Република Србија
МИНИСТАРСТВО ПРИВРЕДЕ

Број: 404-02-55/5/2020-11

Одговори на питања – појашњење III Конкурсне документације за јавну набавку број 28/2020 – Инфраструктурно уређење „46 Урбаних цепова“ Микролокација Ковиљ, у циљу унапређења туристичког потенцијала, град Нови Сад

Детаљ – изгледа клупе TIP 1a без
наслона **01-01**

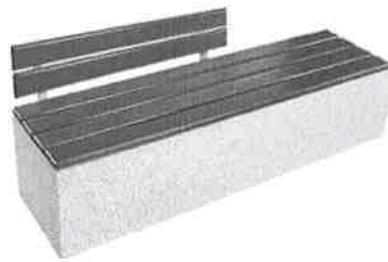
- позиција 01-01 детаљ клупе оба типа; Да ли је завршна обрада бетонског дела клупе брушена или испрана?
- позиција 02-01 детаљ изгледа канте;
- позиција 02-02 детаљ изгледа чесме; Да ли на месту уградње већ има постојећи прикључак на пијаћу воду и одвод у канализацију?

13.1. позиција 01-01 детаљ клупе оба типа; Да ли је завршна обрада бетонског дела клупе брушена или испрана? ***Završna obrada betonskog dela klupe je brušena.***

13.5. Detalj izgleda zaštitnih stubića *02-04*

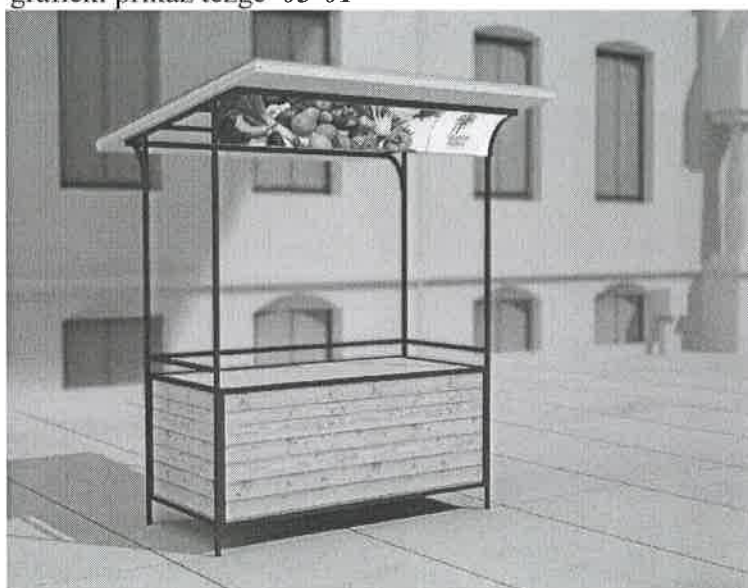
- позиција 02-03 детаљ изгледа држача;
- позиција 02-04 детаљ изгледа стубића;
- позиција 03-01 графички приказ тезге;
- позиција 04-00 изглед скулптуре изабраног конкурског решења “Нова Места 2018”.
